OBJET : **Consultation n°2023.01 relative aux travaux de réhabilitation des installations de BMX et des équipements de la plaine des sports, chaussée Jules César à Osny**

Lot 01 : Aménagements extérieurs

Avenant n°1

AVENANT N°1
AU
MARCHE n° 2023.01

FICHE DE TRAVAUX MODIFICATIF	Fiche n°01 Emise par: Osmose Le: 22/08/23
	RÉHABILITATION DES INSTALLATIONS DE BMX ET DES ÉQUIPEMENTS SPORTIFS DE LA PLAINE DES SPORTS DE LA CHAUSSÉE JULES CÉSAR MARCHÉ : 2023.01 D - COMPLEMENT D'INFORMATION

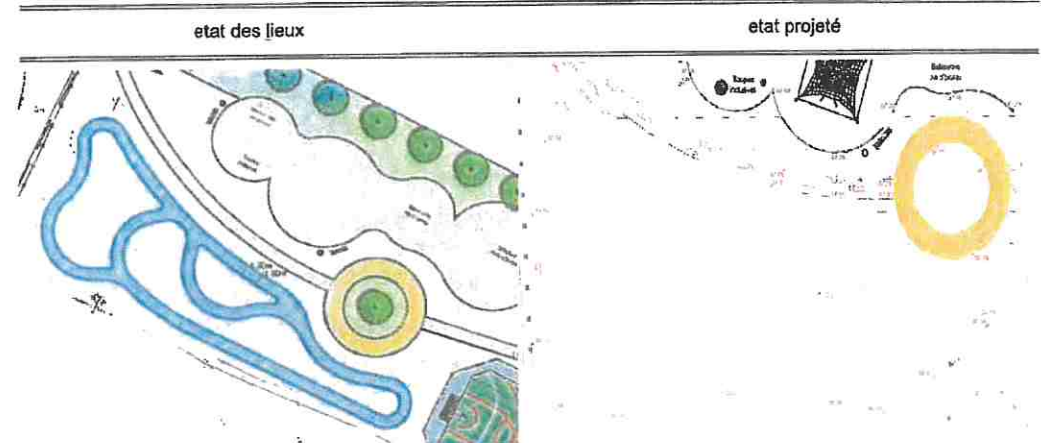
Adaptation du parcours pumptrack

Protracks sous-traitant de l'entreprise Cochery mandataire du lot 1, propose une amélioration du tracé pumtrack sans incidence financière. Après une étude approfondie des tracés, le MOE et MOA valide la proposition de Protracks. Le tracé sera également conforme au programme par rapport à la tranche d'âge des utilisateurs.

Favorable

FICHE DE TRAVAUX MODIFICATIF	Fiche n°02 Emise par: Osmose Le: 22/08/23
	RÉHABILITATION DES INSTALLATIONS DE BMX ET DES ÉQUIPEMENTS SPORTIFS DE LA PLAINE DES SPORTS DE LA CHAUSSÉE JULES CÉSAR MARCHÉ : 2023.01	
D - COMPLEMENT D'INFORMATION

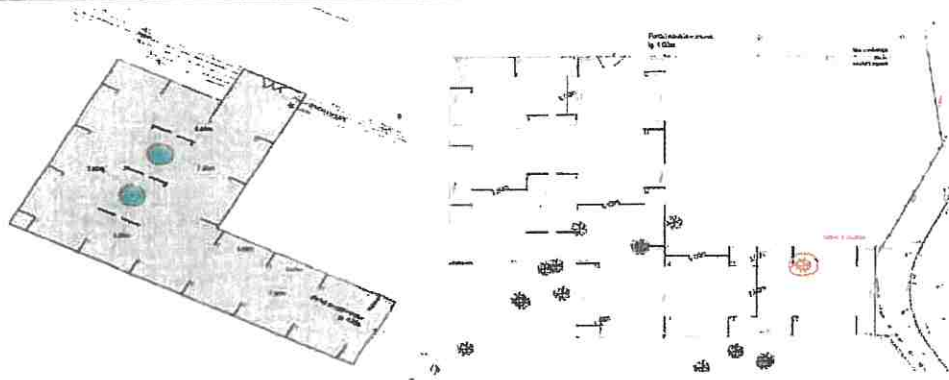
Adaptation de la zone paddock

Lors du terrassement et défrichage de la zone paddock, l'entreprise Cochery mandataire du lot 01 a découvert des arbres conservables. Après validation du MOE et MOA le tracé du paddock a suivi des modifications qui ne change pas le programme de départ.

Favorable

FICHE DE TRAVAUX MODIFICATIF	Fiche n°14
	RÉHABILITATION DES INSTALLATIONS DE BMX ET DES ÉQUIPEMENTS SPORTIFS DE LA PLAINE DES SPORTS DE LA CHAUSSÉE JULES CÉSAR MARCHÉ : 2023.01 D - COMPLEMENT D'INFORMATION	Emise par: Osmose Le: 26/04/24

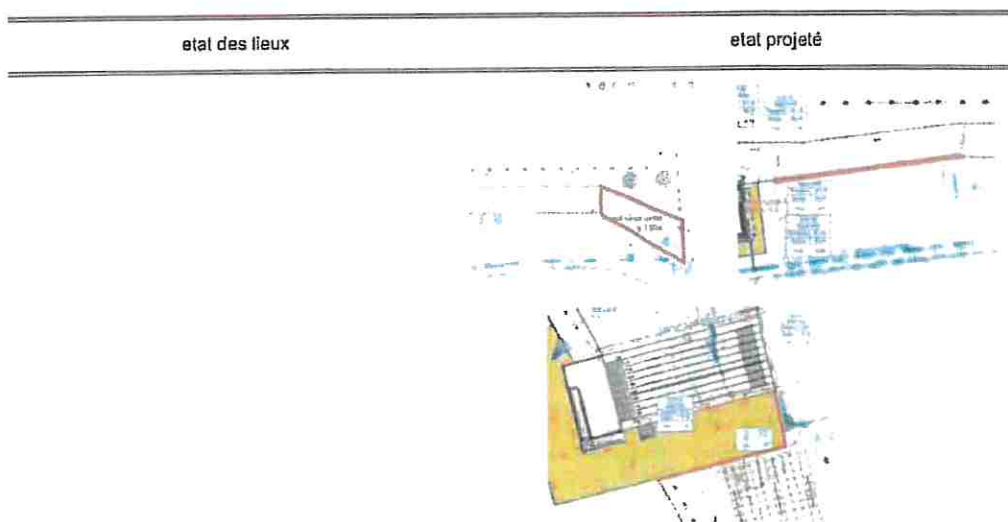
Le Maître d'Ouvrage demande un prolongement de la voie pompier prévu dans le cadre du marché

Favorable
